Dossier ICPE Parc éolien du Champ Florent

Avis 2021-006

Vous avez sollicité l'avis simple du Parc national de forêts dans le cadre de l'instruction d'une demande d'autorisation au titre des ICPE, pour création d'un parc éolien dit « Champ Florent » sur le territoire de la commune de Bourg.

# Présence des cigognes noires sur la commune de Bourg et alentours (CONFIDENTIEL NE PAS DIFFUSER !! Données satellitaires du Parc national de forêts)

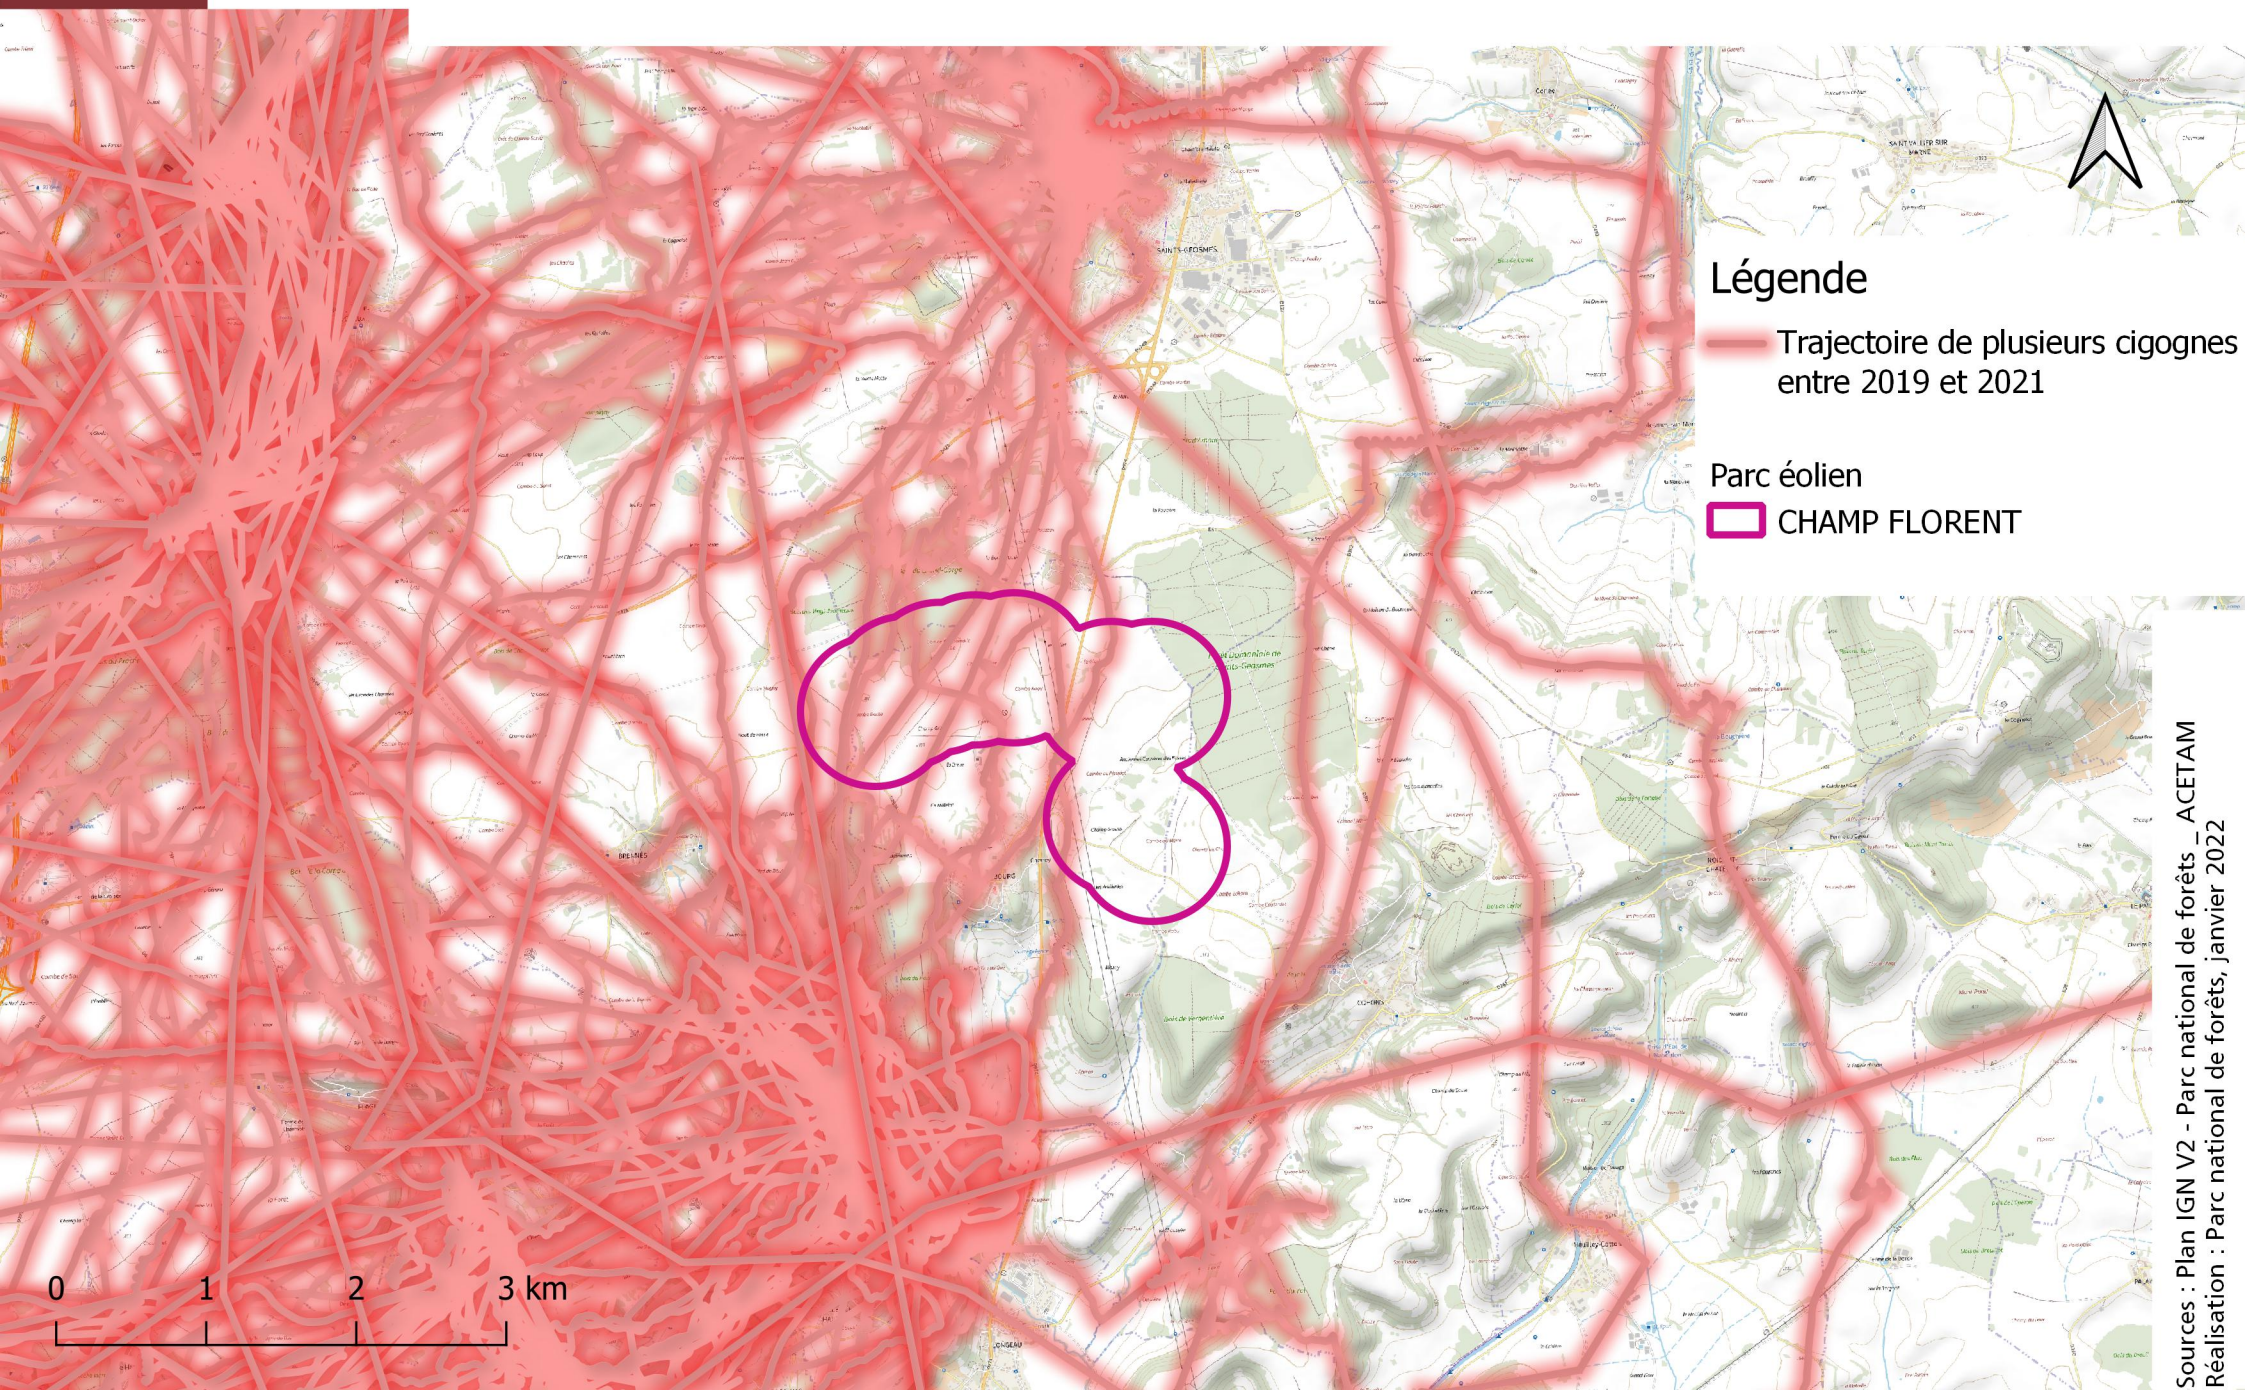
Les données dont dispose le Parc national de forêts permettent d'établir une fréquentation du secteur par la cigogne noire. Les trajectoires de plusieurs cigognes noires, équipées de balises GPS, entre 2019 et 2021, attestent sa présence sur la zone du projet.

La mortalité de cigognes noires due à des collisions avec des éoliennes est attestée par des études à différentes échelles. Ce premier élément relatif à l'effet de ce projet sur l'avifaune nous conduit d'ores et déjà à considérer que la création de ce parc éolien présente un fort risque de perturbation voire de mortalité pour la cigogne noire, espèce protégée emblématique du Parc national de forêts. Le fait que les individus fréquentant la zone du projet nichent en cœur, le projet aurait un effet notable sur le cœur du Parc national de forêts et nuirait au bon accomplissement des missions de protection du Parc national de forêts.
